## **Stikstofdepositie tgv Wegverkeer Logistiek Park Moerdijk**

Op basis van beschikbare verkeersgegevens

Gerard Cats, *Geetacs*  
10 augustus 2020

Figuur 1: De Interne Baan, met de intensiteiten van zwaar vrachtverkeer in 2035 (in twee richtingen). Bron: nageleverd gml-bestand.

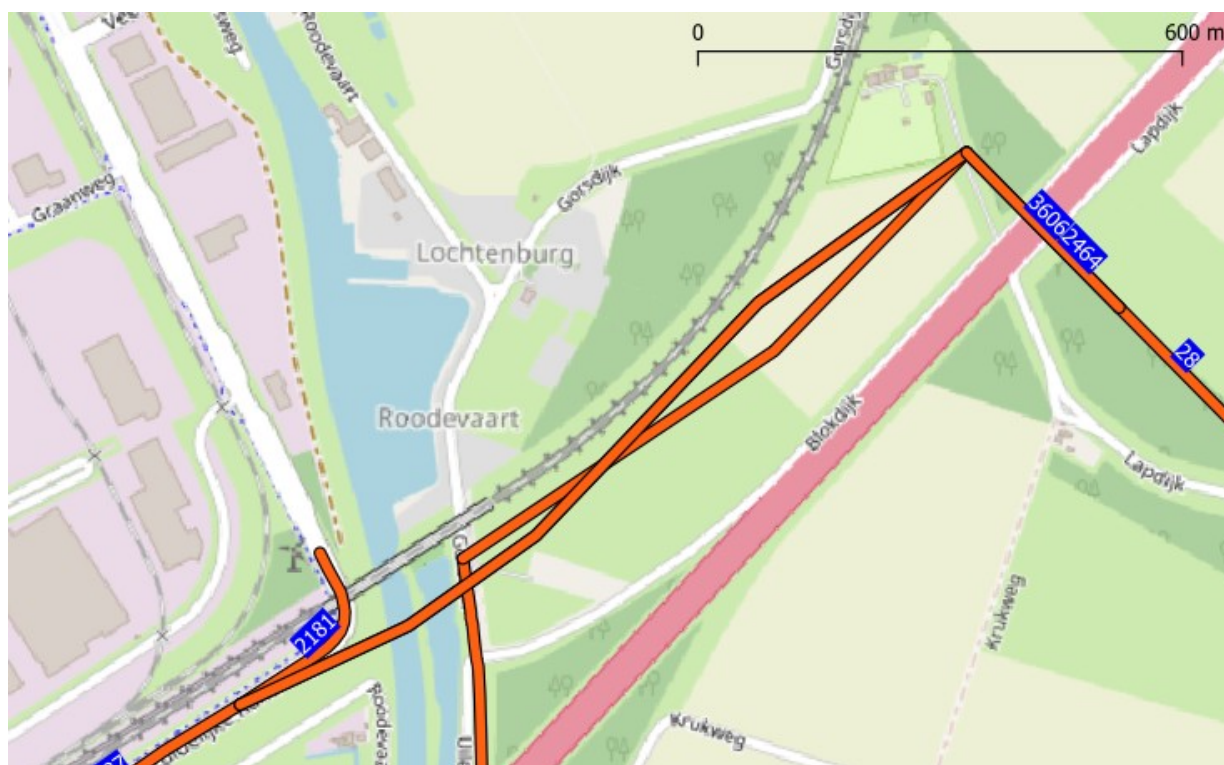
In Figuur 1 wordt de ligging van de “Interne Baan” weergegeven, volgens de genoemde bestanden, voor het jaar 2035. Ook staan daarin de intensiteiten van zwaar vrachtverkeer. Er rijden volgens deze bestanden dus dagelijks ruim 6000 zware vrachtauto's over de Interne Baan. Hoewel de provincie schrijft

blijkt uit Figuur 2 dat de Interne Baan al aanwezig is in het referentiebestand R2035, en dat zelfs met dezelfde intensiteiten. De Interne Baan is echter niet aanwezig in de werkelijke referentiesituatie. Het bestand R2035 weerspiegelt dus niet de werkelijke referentiesituatie in 2035. Over dat bestand had de heer Veurink eerder geschreven dat het wel de referentiesituatie zou zijn. Zie de schermafdrruk van zijn e-mail:

*Figuur 4: De depositietoename ten gevolge van LPM (zwarte getallen, eenheid mol/ha/jr). In groen de (bijna) overbelaste hexagonen die buiten de SRM2 "horizon" van 5 km van het gebruikte netwerk (in rood) liggen. In geel het netwerk uit het door de provincie aangeleverde bestand "R2035".*

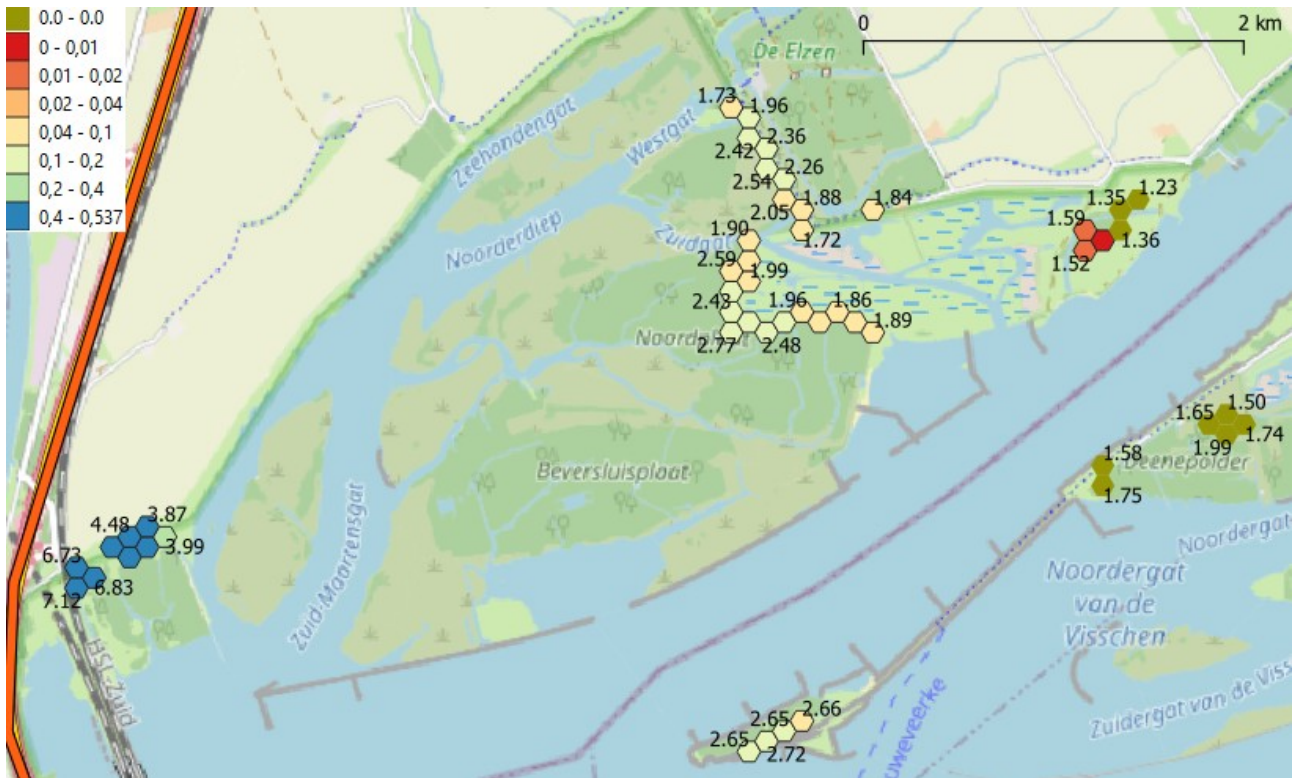
In Figuur 4 wordt de berekende depositietoename op een aantal hexagonen op grotere afstand van het netwerk getoond. Het blijkt dat die significant is op een groot aantal (bijna) overbelaste hexagonen buiten de 5 km horizon van SRM2. Door SRM2 te gebruiken worden die gemist. Ten onrechte dus want de depositietoename is aanzienlijk; tot ver buiten de horizon worden waarden boven 0,5 mol/ha/jr gezien.

Figuur 5: De depositietoename op (bijna) overbelaste hexagonen ten gevolge van LPM (zwarte getallen. mol/ha/jr), in de Biesbosch, berekend met OPS. De kleurcodering geeft de verhouding tussen de SRM2 en de OPS berekening. Waar die exact 0 is heeft SRM2 geen berekening uitgevoerd.

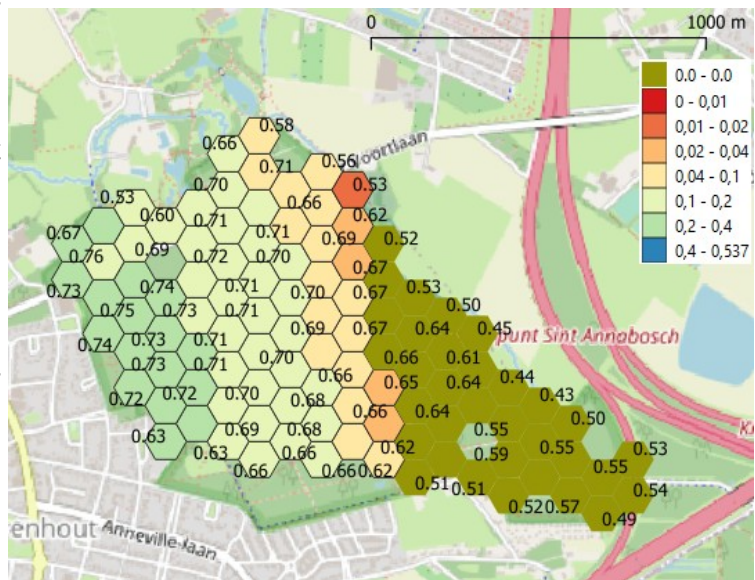
Figuur 5 toont hetzelfde als Figuur 4, maar in detail rond de Biesbosch. Er zijn hexagonen die buiten de 5 km horizon van SRM2 vallen, maar waar de depositie boven 1.5 mol/ha/jr ligt. Dicht bij de snelweg is de OPS-berekende depositie ook aanzienlijk hoger dan die met SRM2. Nergens berekent SRM2 meer dan 53,7% van wat OPS berekent. Naarmate de afstand tot het netwerk groter wordt wordt dat percentage steeds kleiner. Dat is uitgebreid beschreven in G2020.

Figuur 6: Als Figuur 5, bij het Ulvenhoutse Bos.

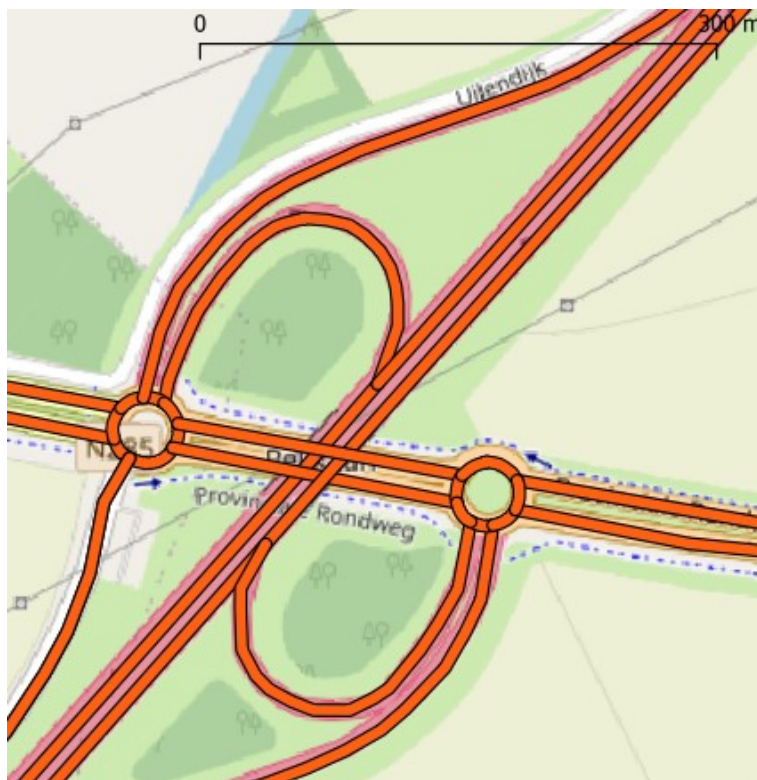
Figuur 6 toont hetzelfde, maar bij het Ulvenhoutse Bos. Met SRM2 worden vele (bijna) overbelaste hexagonen met depositie boven 0,5 mol/ha/jr gemist. Dat zou overigens minder opvallen als de A27 en de A58 opgenomen waren in het netwerk, want die hexagonen liggen ruim binnen de SRM2 horizon van die twee wegen.

*Figuur 7: Een detail van het aangeleverde bestand P2035. De wegsegmenten zijn herkenbaar als afzonderlijke rode streepjes.*

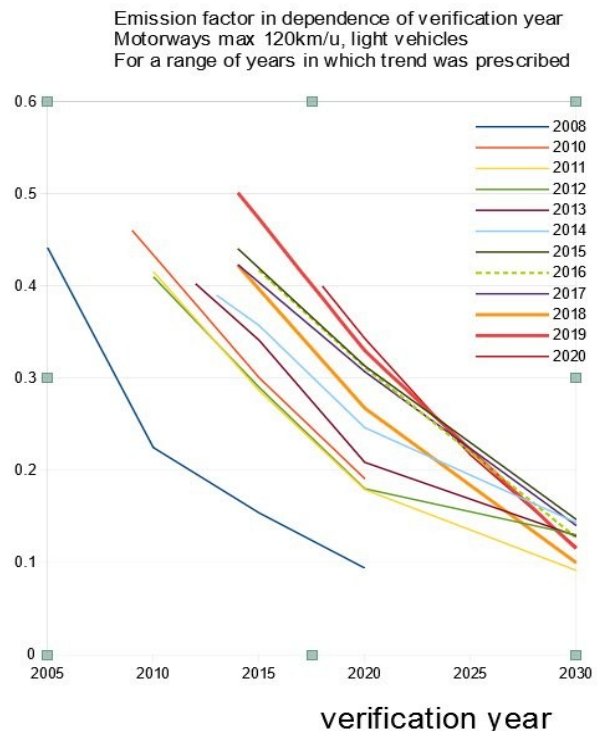
Op verscheidene plaatsen suggereren W+B dat de berekeningen ingewikkeld zijn; dat het om zeer veel wegsegmenten gaat; dat AERIUS calculator niet gebruikt kan worden, enzovoort. Het netwerk dat zij hebben gemodelleerd (geel gemarkeerd in Figuur 4) zou volgens de door hen aangeleverde bestanden een 1150 wegsegmenten bevatten. In dat licht is het opmerkelijk dat wij met slechts een 35 wegsegmenten al 1/3 van de totale emissie beschrijven. Figuur 8 geeft enige verheldering. Het blijkt dat het W+B netwerk enorm veel enorm kleine segmentjes omvat. Rotondes worden beschreven met 6 of meer segmentjes. Op een oppervlak van nauwelijks 0,1 km<sup>2</sup> zien we al 30 segmentjes. De segmentjes zijn kort, en dus is de uitstoot per segmentje klein.

Zulk detail is verdedigbaar, ja, nodig, als het gaat om berekening van luchtkwaliteit langs een rotonde, omdat de concentratie snel afneemt met de afstand tot de weg, en omdat de Europese normen voorschrijven dat de luchtkwaliteit wordt getoetst op 10 m afstand van de wegrand. Maar depositie wordt op grotere afstand berekend, en ook op grotere afstand significant. Voor de depositie op

de Biesbosch kan zo'n knooppunt met ruim voldoende nauwkeurigheid worden beschreven met 4 wegsegmenten, die samenkomen in het knooppunt. Zoveel detail in de berekening valt dan ook geenszins te motiveren.

Integendeel, het gebruik van veel detail heeft overwegende bezwaren. Het maakt het controleren van de berekeningen vrijwel onmogelijk. Er ontstaan veel mogelijkheden tot fouten. De wet van Murphy zegt dat als iets fout kan gaan, dan gaat het fout. Dat zien we hier bijvoorbeeld in de aanwezigheid van de Interne Baan in het door de provincie aangeleverde bestand R2035, dat de referentiesituatie zou moeten beschrijven, dus zonder die Interne Baan. Zoals Murphy al voorspelde maakt een gerenommeerd adviesbureau als W+B dan ook onvermijdelijk fouten.
